A **FORD MOTOR COMPANY BRASIL LTDA**, através do seu representante legal que esta subscreve, vem apresentar comprovações/justificativas técnicas referente as sugestões anteriormente encaminhadas referente ao objeto da audiência pública n. 005/2023 (aquisição de ambulância SAMU 193), conforme destaques abaixo:

A **FORD MOTOR COMPANY BRASIL LTDA**, através do seu representante legal que esta subscreve, vem apresentar questionamentos/sugestões referente ao objeto da audiência pública n. 005/2023 (aquisição de ambulância SAMU 193), conforme destaques abaixo:

➤ **CATÁLOGO DO VEÍCULO CONSIDERADO PELA FORD: FORD TRANSIT L3H3 350FL MT;**

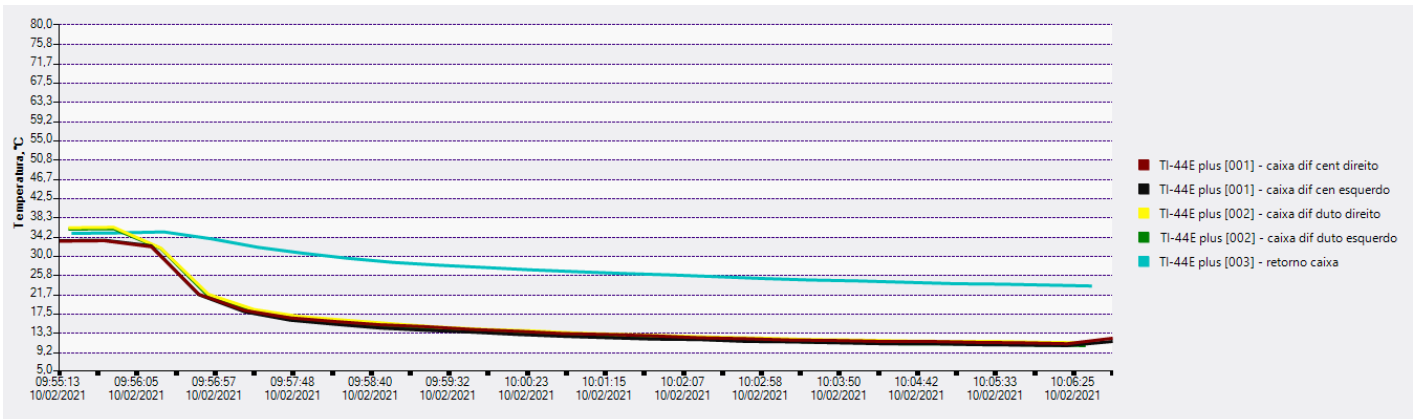
Após ler as suas considerações e analisar os testes enviados constatou-se que foram realizados testes e ensaios apenas no que tange o resfriamento do veículo, no item 5.12.4 estabelece critérios para aquecimento da ambulância.

OBS - Teste foram realizados de maneira preliminar, não estando o carro na sua configuração final, isto é: sem o revestimento, sem os acabamentos, sem equipamentos, sem a mobília e sem os difusores.
- Este estudo já nos fornece muita tranquilidade quanto a capacidade do sistema instalado, porém os resultados finais deverão ser apurados com o carro em sua versão final.

Sendo assim, constata-se que além de não ser um teste definitivo, também não foi executado com a ambulância montada, mas sim apenas com o furgão sem nenhum acessório ou equipamento, fato este que pode impactar na execução dos testes.

Solicita-se que junte os testes definitivos de resfriamento (ar-condicionado) e aquecimento com a ambulância implementada conforme edital, conforme NBR 14.561/2000.
